Københavns Magistrat.

Forslag til Opstilling af en Mindsten
i Fælledparken for Flyvevæsen
Ulrik Birch

Georg Ulmer:
**Mindesten for piloten
Ulrich Birch. 1916**

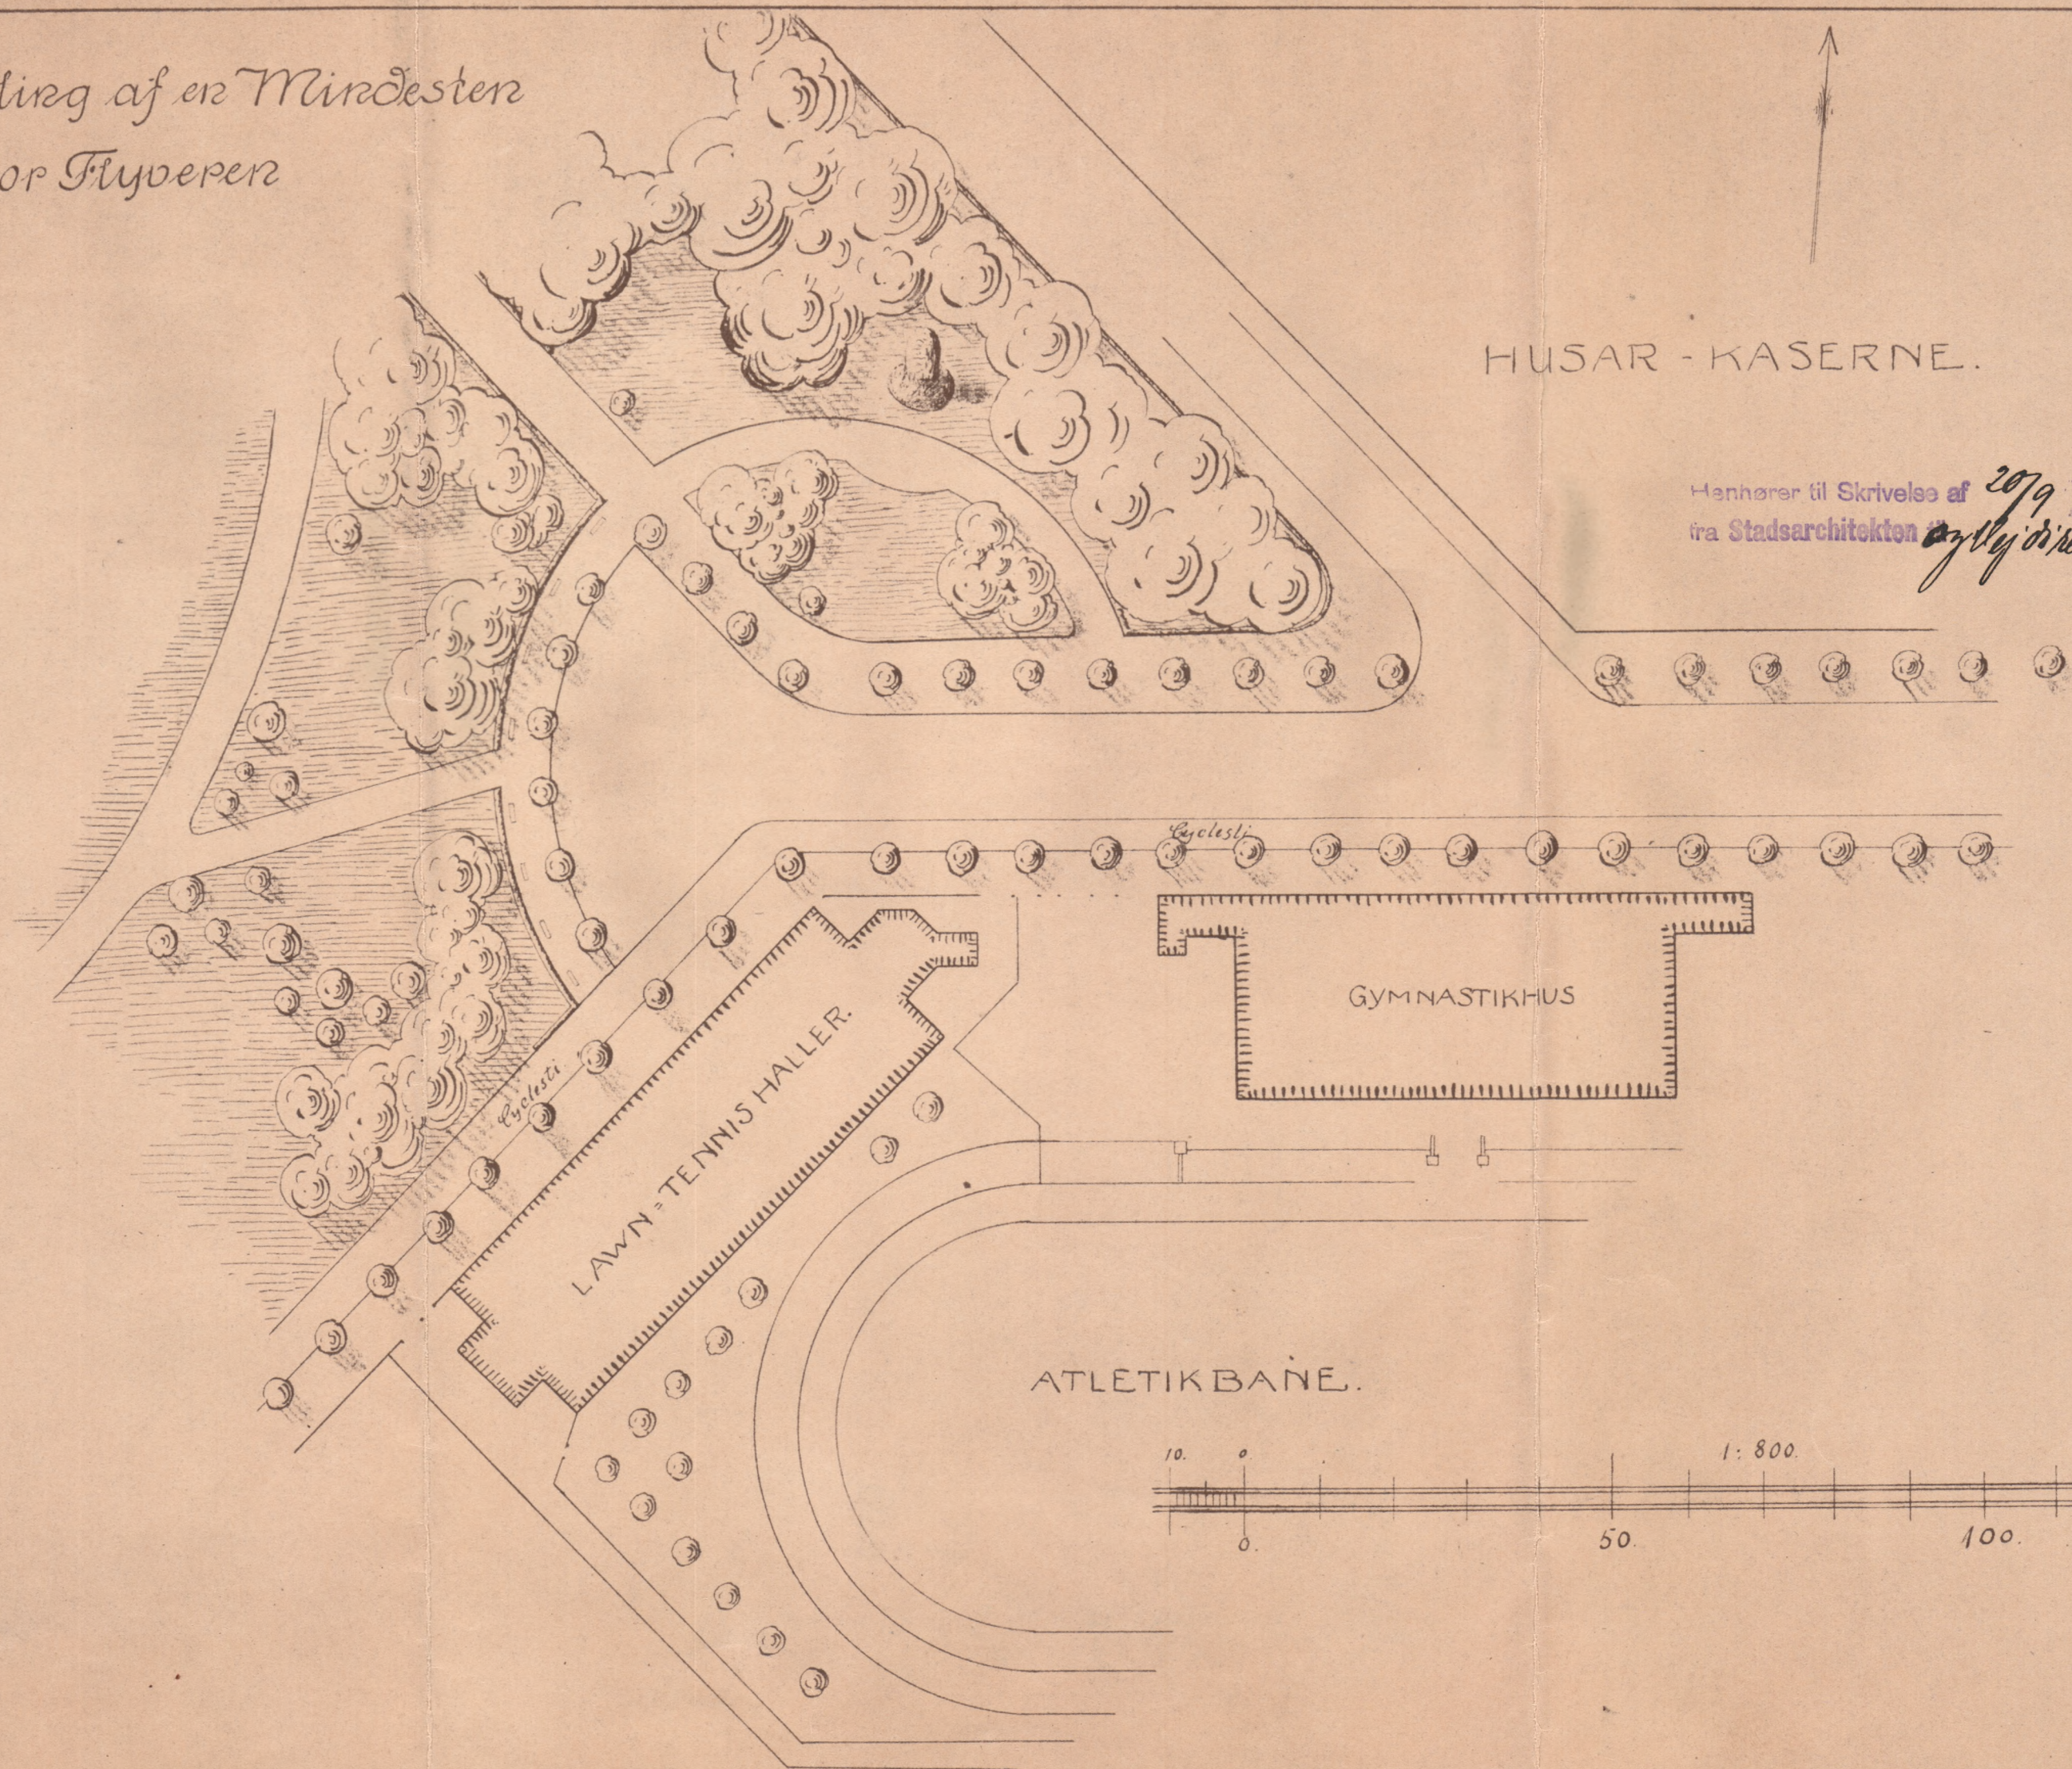
Foranlediget ved Magistratens Skrivelse af 20' Juli d.A. til Stadsarkitekten have vi konfereret med Hr. Billedhugger Ulmer, dels angaaende de af Stadsarkitekten foreslaaede mindre Ændringer ved den af Hr. Ulmer sidst indsendte hermed tilbagefølgende Skitse til Mindesmærket for Flyveren Ulrik Birch, dels angaaende selve den Maade, paa hvilken Mindesmærket bør opstilles. Kunstneren er gaaet ind paa at udelade de paa Skitsen viste mindre Sten og nøjes med at opstille den store Bauta-sten med en køn Inskription, som vist paa Skitsen, paa en lille græs-klædt Høj.

For da at komme til et bestemt Resultat ogsaa med Hensyn til Opstillingen have vi tegnet den hermed følgende Skitse, paa hvilken Stenen vises opstillet omtrent paa den oprindelig bestemte Plads men dog saaledes, at den foranlediget ved nogle Ændringer ved Beplantningen vil blive synlig for et større Publikum, end det med den tidligere tænkte Placering vilde være muligt. Vi have ment, at den vil staa kønt saaledes, synlig fra den store Vej og dog meget tilbagetrukket fra denne. Ved nærmest Stenen og i Busketterne paa Plænen foran denne at plante stedsegrøne Buske og Træer vil man bidrage til at fremhæve Stenens alvorlige Karakter som Mindesmærke. Kunstneren har erklæret sig tilfreds med en saadan Opstilling og udtalt, at han meget foretrækker denne for den først paatænkte. Vi have fra Det danske aeronautiske Selskab faaet en fornyet Udtalelse om, at Selskabet er villigt til at afholde de Udgifter, som forvoldes Kommunen ved Opstillingen og ved Ordningen af Anlægget omkring Mindesmærket.

Herefter skulle vi foreslaa, at Mindesmærket opstilles saa -
